Gemeinde Bruck

Öffentliche Sitzung des Gemeinderates Bruck

Datum: 1. August 2023

5. 1. Änderung Flächennutzungsplan, Windrad Fürmoosen/Taglaching; Behandlung der Stellungnahmen aus der Beteiligung der Öffentlichkeit und der Behörden und sonstigen Träger öffentlicher Belange nach §§3 Abs. 2 und 4 Abs. 2 BauGB; Feststellungsbeschluss

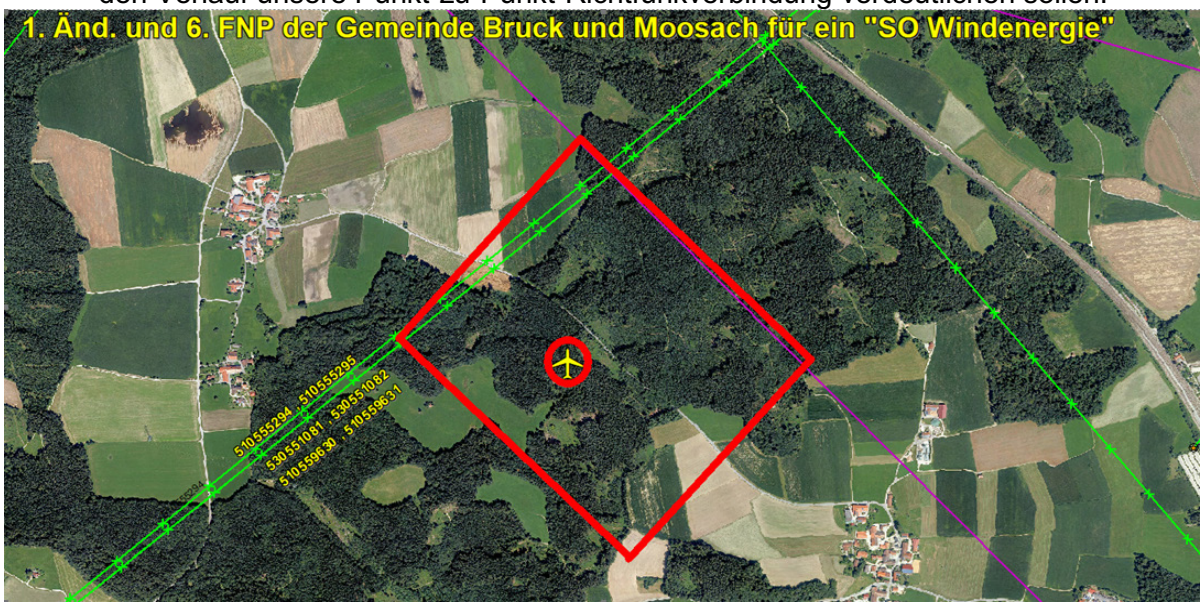
Aus Sicht der Telefónica Germany GmbH & Co. OHG sind nach den einschlägigen raumordnerischen Grundsätzen die folgenden Belange bei der weiteren Planung zu berücksichtigen, um erhebliche Störungen bereits vorhandener Telekommunikationslinien zu vermeiden:

- durch das Plangebiet führen sechs Richtfunkverbindungen hindurch
- die Fresnelzone der Richtfunkverbindungen 530551081_530551082_510559630_510559631 befindet sich in einem vertikalen Korridor zwischen 47 m und 87 m über Grund
- die Fresnelzone der Richtfunkverbindungen 510555294_510555295 befindet sich in einem vertikalen Korridor zwischen 47 m und 87 m über Grund

Zur besseren Visualisierung erhalten Sie beigefügt zur E-Mail ein digitales Bild, welches den Verlauf unsere Punkt-zu-Punkt-Richtfunkverbindung verdeutlichen sollen.

Die farbigen Linien verstehen sich als Punkt-zu-Punkt-Richtfunkverbindungen der Telefónica Germany GmbH & Co. OHG. Das Plangebiet ist im Bild mit einer dicken roten Linie eingezeichnet.
Die Linien in Magenta haben für Sie keine Relevanz.
Man kann sich diese Telekommunikationslinie als einen horizontal über der Landschaft verlaufenden Zylinder mit einem Durchmesser von rund 30-60m (einschließlich der Schutzbereiche) vorstellen (abhängig von verschiedenen Parametern). Bitte beachten Sie zur Veranschaulichung die beiliegende Skizze mit Einzeichnung des Trassenverlaufes. Alle geplanten Konstruktionen und notwendige Baukräne dürfen nicht in die Richtfunktrasse ragen.
Wir bitten um Berücksichtigung und Übernahme der o.g. Richtfunktrasse in die Vorplanung und in die zukünftige Bauleitplanung bzw. den zukünftigen Flächennutzungsplan. Innerhalb der Schutzbereiche (horizontal und vertikal) sind entsprechende Bauhöhenbeschränkungen s.o. festzusetzen, damit die raumbedeutsame Richtfunkstrecke nicht beeinträchtigt wird.

Es muss daher ein horizontaler Schutzkorridor zur Mittellinie der Richtfunkstrahlen von mindestens +/- 30 m und ein vertikaler Schutzabstand zur Mittellinie von mindestens +/- 15m eingehalten werden.
Sollten sich noch Änderungen der Planung / Planungsflächen ergeben, so würden wir Sie bitten uns die geänderten Unterlagen zur Verfügung zu stellen, damit eine erneute Überprüfung erfolgen kann.

Beschluss 13:0:
Die Stellungnahme wird zur Kenntnis genommen. Die Hinweise werden unter einem neuen Punkt 6.11 „Richtfunk“ der Begründung aufgenommen.
